# 不具合箇所説明図

## 不具合の内容

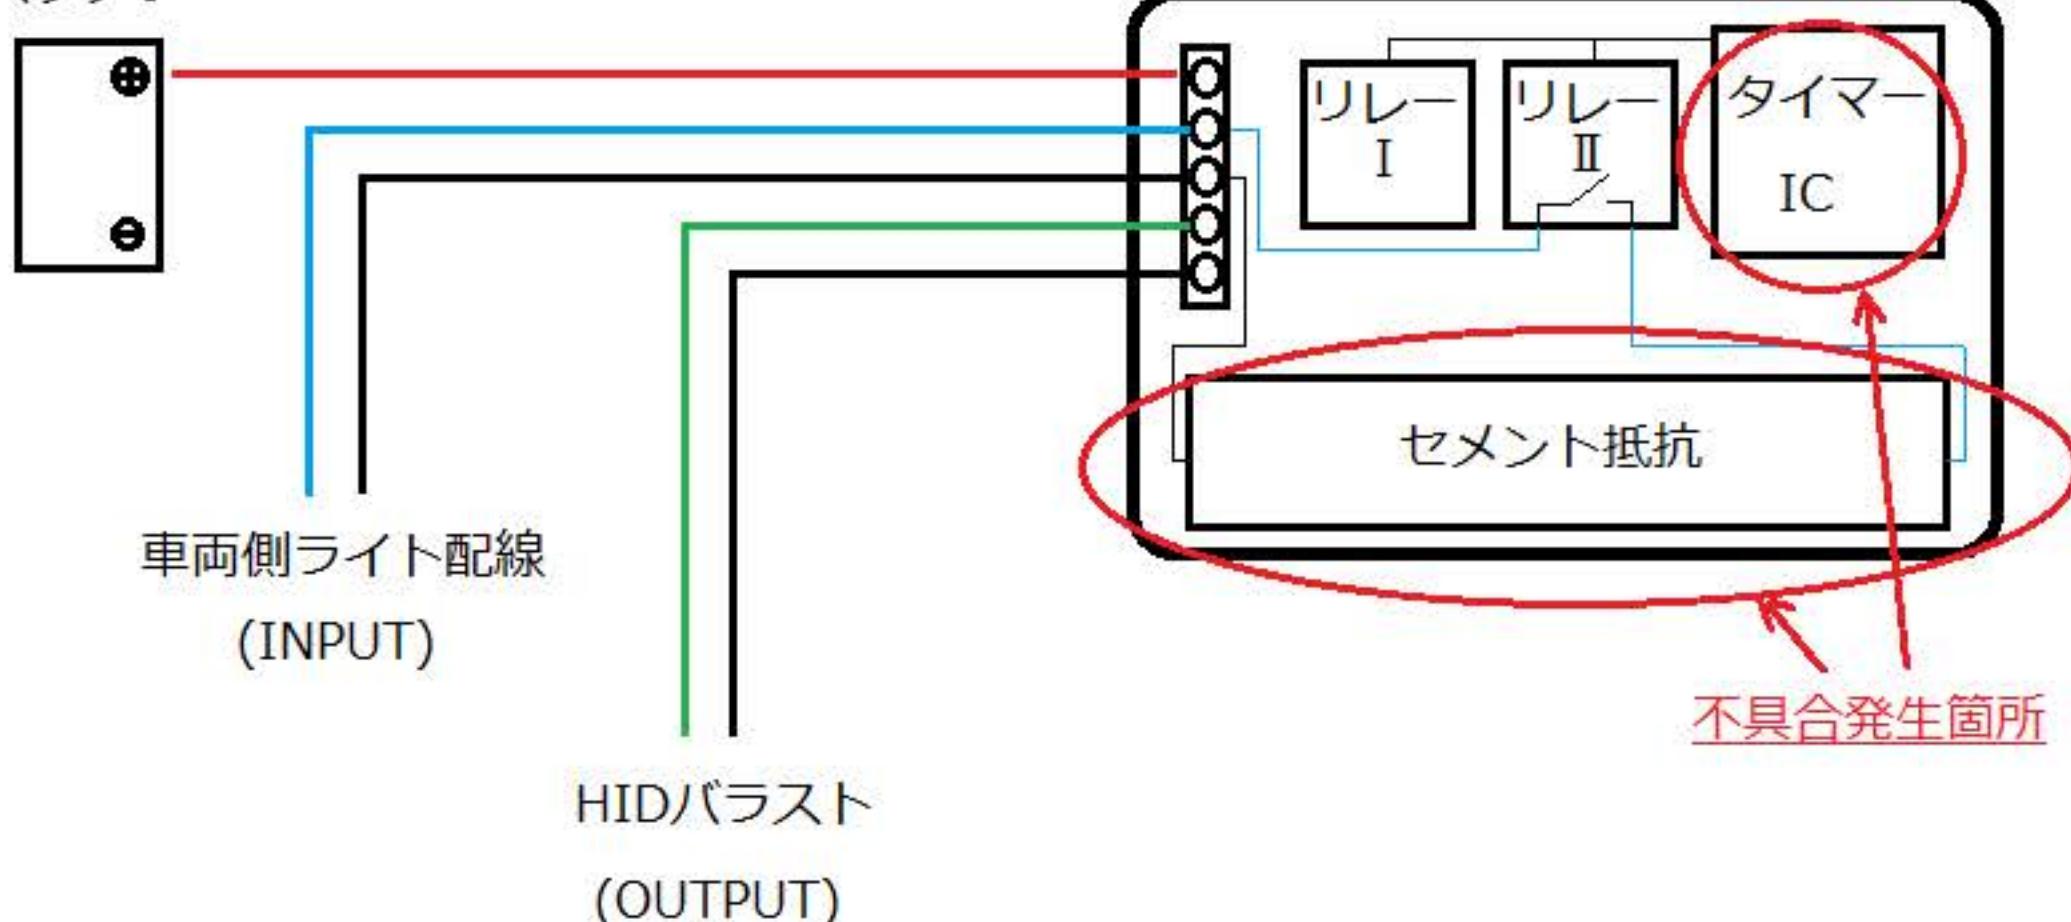
自動車ライト異常警報回避装置(SMARTキャンセラー)において、ICタイマーの制御機能がスムーズに動作しないため、キャンセラー内部に設置しているセメント抵抗器が、発熱するものがある。そのため基板上に電子部品を固定しているハンダが熔け、防水加工のため注入していた一般用シリコーンに燃え移り、シリコーンが発火するものがある。

対策品(内部構造を改良し、新たに製作した自動車ライト異常警報回避装置(SMARTキャンセラー))と交換する。なお、対策品と交換するまでは、当該製品を取り外すよう周知する。
